# ANÁLISIS DEL CASO Y RESUMEN DE LA CALIDAD DE LOS MATERIALES Y DESEMPEÑO DE TRABAJOS EJECUTADOS DEL PROYECTO: CONSTRUCCIÓN DE UN PASO A DESNIVEL EN LA FACULTAD DE DERECHO UCR - ROTONDA DE LA BANDERA, RUTA NACIONAL NO. 39

## ¿Qué se auditó?

Se evaluó la calidad de los materiales y el desempeño de la estructura de pavimento del proyecto. Esto incluyó supervisión y seguimiento a lo realizado en obra. El plazo de análisis fue entre agosto 2020 y abril 2022.

Figura 2. Resultado de la resistencia a la compresión confinada por la verificación para la base estabilizada con cemento (BE-25) en el proyecto.

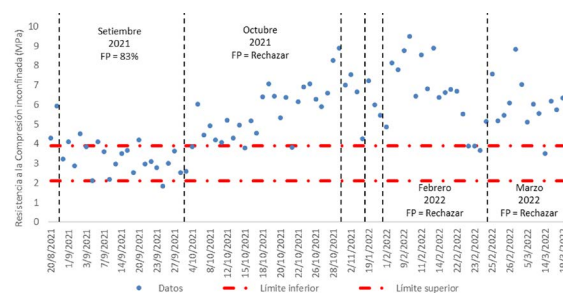
- Se presentó tendencia al cumplimiento en la subbase granular ensayada por la verificación.
- Se excedió la resistencia especificada de la base estabilizada con cemento hasta tres veces el valor promedio según los datos de verificación de calidad, tal que el 71,6 % de los resultados de verificación para los ensayos de la resistencia a la compresión de la base estabilizada con cemento son mayores el límite superior de la especificación, de acuerdo con los ensayos de agosto 2021 a marzo 2022.

<b>Hallazgo 1</b>	La resistencia a la compresión a 28 días de los muestreos realizados por la Verificación y por el LanammeUCR para el concreto estructural, muestran una tendencia a encontrarse por encima del límite contractual.
<b>Hallazgo 2</b>	Se presentaron algunos incumplimientos en los parámetros de calidad de elongación, altura promedio de las corrugaciones y presencia de grietas en algunos de los lotes ensayados para las varillas #3, #4 y #5.
<b>Hallazgo 3</b>	Se presentó tendencia al cumplimiento en la subbase granular ensayada por la verificación en los parámetros de límite líquido, índice de plasticidad y en la granulometría en las mallas N° 4 y N° 200.
<b>Hallazgo 4</b>	Se evidenciaron incumplimientos en la resistencia a la compresión de varios lotes de base estabilizada con cemento, respecto al límite superior establecido en la especificación del proyecto.
<b>Hallazgo 5</b>	Se evidenciaron algunos incumplimientos en los parámetros volumétricos de las mezclas asfálticas de 12,7 y 19 mm de algunos de los lotes clacados en el proyecto.

Mejorar los controles de calidad en la producción de la base estabilizada con cemento para asegurar el cumplimiento de la resistencia dentro de los límites de la especificación.

Evitar el uso rutinario de la técnica de prefisurado como medida para solventar los controles de calidad o el no cumplimiento de las especificaciones de la base estabilizada con cemento.

Figura 3. Evaluación del IRI, carril externo, sentido: Guadalupe - San Pedro, tronco principal del proyecto Paso a Densivel la Facultad de Derecho UCR-Rotonda de la Bandera, Ruta Nacional No 39.

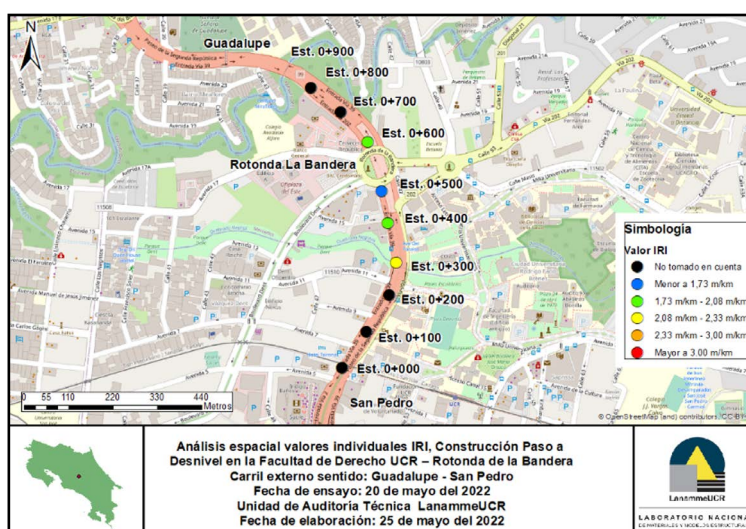
<b>Hallazgo 6</b>	Se evidenció el cumplimiento de los cuatro carriles del tronco principal del proyecto en valores individuales de IRI y media fijas, a excepción de la media fija de IRI del carril externo en el sentido Guadalupe-San Pedro el cual presentó incumplimiento.

Cumplir rigurosamente de las especificaciones de la sección 401.16 Control de regularidad (IRI) en relación con las correcciones solicitadas en el caso de defectos o incumplimientos de los valores de IRI especificados.

Atender y valorar parámetro de regularidad superficial en el carril externo en el sentido Guadalupe San Pedro o la aplicación de un pago reducido en función de la calidad.
